機種	保護継電器
----	-------

## MELPRO-D シリーズ 裏面 A 端子台 意匠変更のお知らせ

発行日付 2023年11月	件 名	MELPRO-D シリーズ 裏面 A 端子台 意匠変更のお知らせ	三菱電機株式会社 系統変電システム製作所
整理番号 系57-130

図1：裏面図

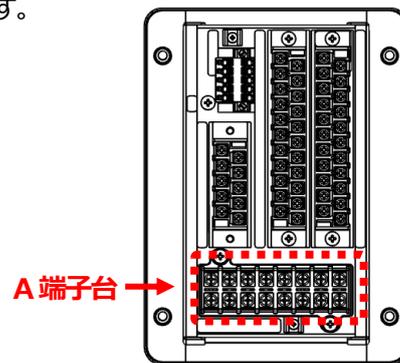
図1に示す端子台の意匠を変更いたします。  
電気的特性、ネジサイズに変更はありません。  
これに伴い奥行き寸法が 207.5 に変更となります。

変 更 箇 所		
	変 更 前	変 更 後
裏面 A 端子台		
製品本体 外形寸法 (mm)	H×W×D=205×151×205	H×W×D=205×151× <u>207.5</u>
